**RESPUESTA A OBSERVACIONES
TÉRMINOS DE REFERENCIA**

INVITACIÓN PÚBLICA VA-003-2022

Objeto: *Compra, transporte e instalación de mobiliario tipo laboratorio y 2 cabinas de extracción, completamente nuevos y en funcionamiento, para la adecuación del Laboratorio de Farmacognosia ubicado en el aula 103 del Bloque 1 del campus de la Universidad de Antioquia; por el Sistema de Precios Unitarios Fijos No Reajustables conforme con los diseños: planimetría, especificaciones técnicas e ítems de pago.*

5 3D FARMACOGNOSIA

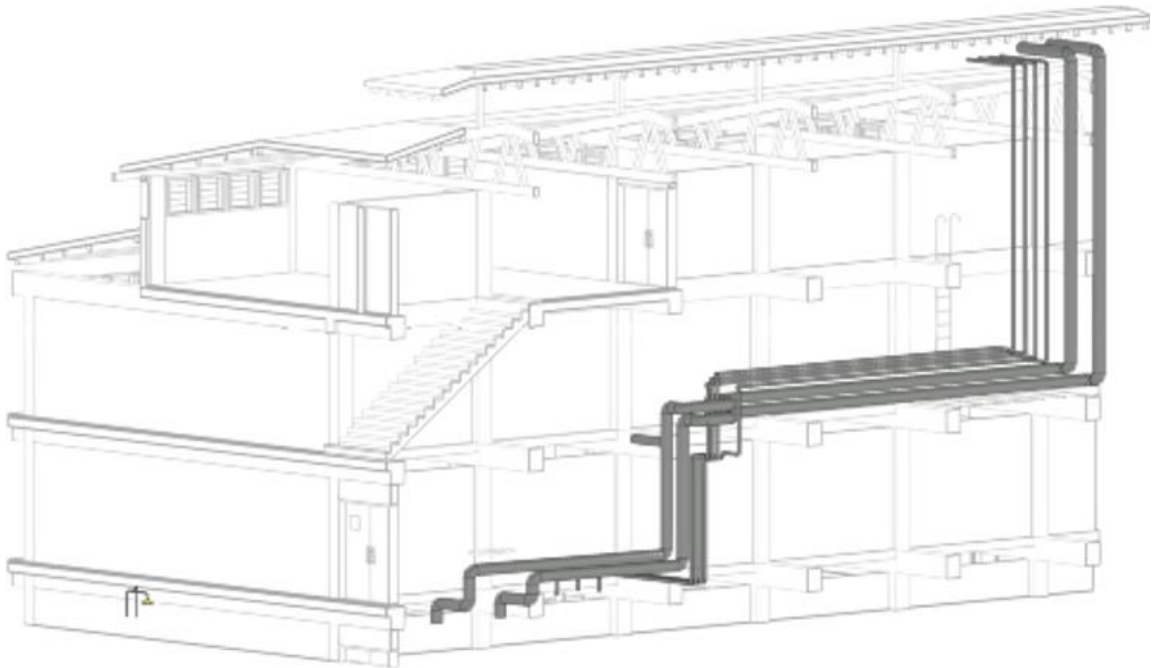
3. *Por favor indicar el espacio disponible en el ducto que dará salida al cuarto piso con el fin de establecer el diámetro del ducto a instalar o sus respectivos accesorios.*

Respuesta: El diámetro de la tubería de PVC para los sistemas de extracción debe ser máximo de 8" (ver imagen adjunta)
